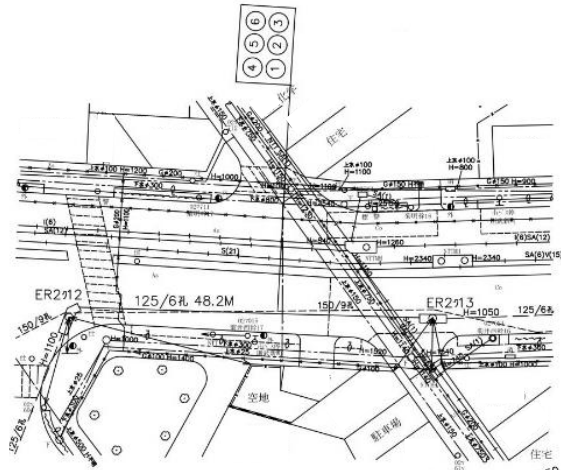
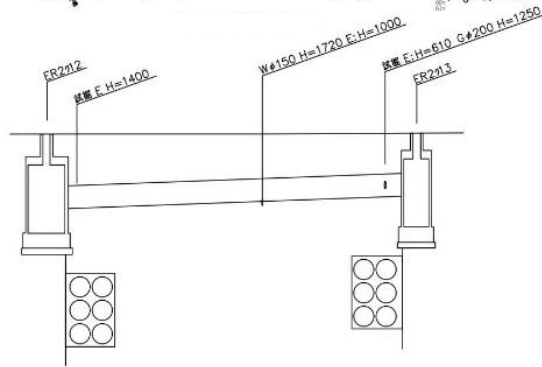
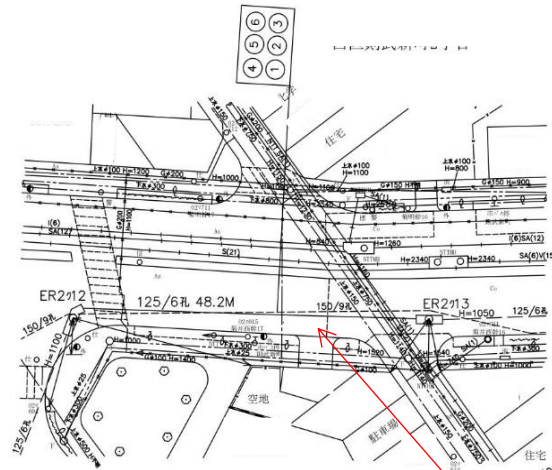
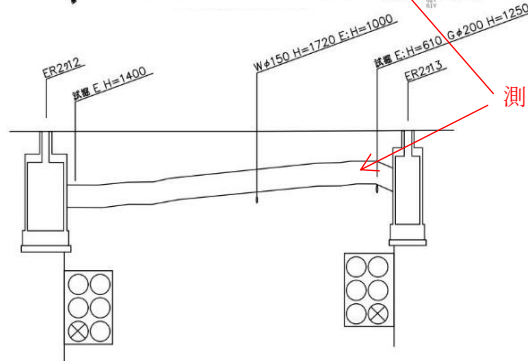
測定結果に基づき管路線形を修正

測定孔および測定実施日を記載
